## INA SERVICE INFO

# Kühlmittelpumpe 538 0021 10

## Modifiziertes Gehäuse

Bild 2: Neue Ausführung

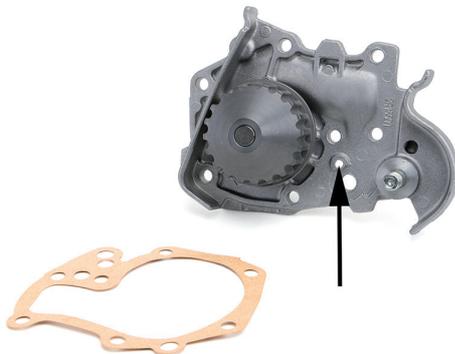
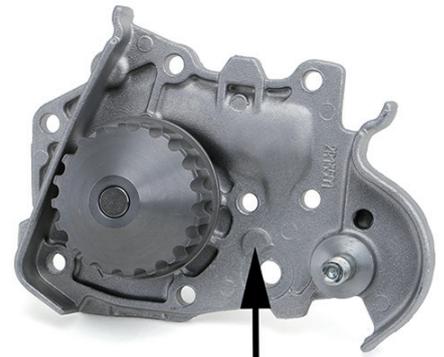
Die Kühlmittelpumpe 538 0021 10 wurde modifiziert. Bei der neuen Ausführung entfällt eine Bohrung im Gehäuse (Bild 2).

Beide Versionen erfüllen die technischen Spezifikationen und können uneingeschränkt verwendet werden.
